Sujet : [INTERNET] AVIS projet ferme éolienne Pouligny-St-Pierre mail 5/5

ETUDE DU PROMOTEUR :

Carte n°27 : Zonage des enjeux pour la conservation des chiroptères sur le site d'implantation potentielle

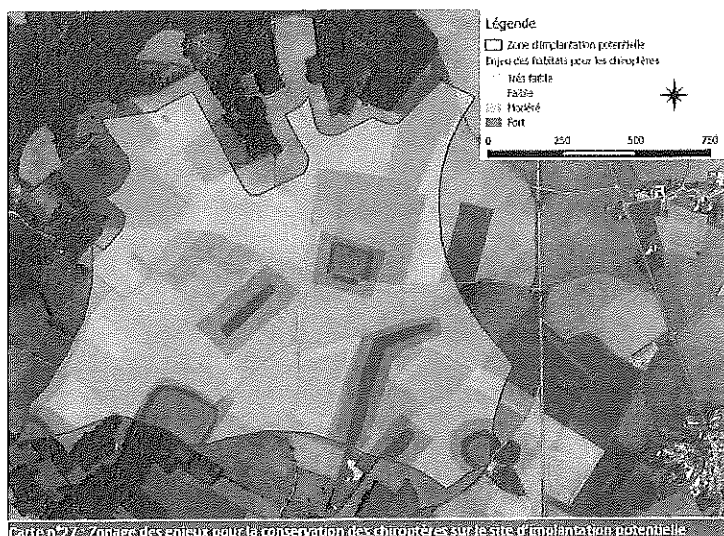
Eurobat préconise de respecter une distance de 200 m environ pour l'implantation d'éoliennes, mais on peut voir qu'ici c'est la ZPI - définie par les habitations- qui est utilisée pour les études chiroptérologiques. C'est assez aléatoire, La ZNIEFF est évitée ainsi que les forêts, les lisières et les haies. Il est alors plus facile de définir des impacts faibles.

Quand ça les arrange, ils savent se mettre loin !

“les boisements constituent un intérêt modéré pour les chiroptères” Pourtant ces animaux y chassent, y logent et s'y reproduisent !
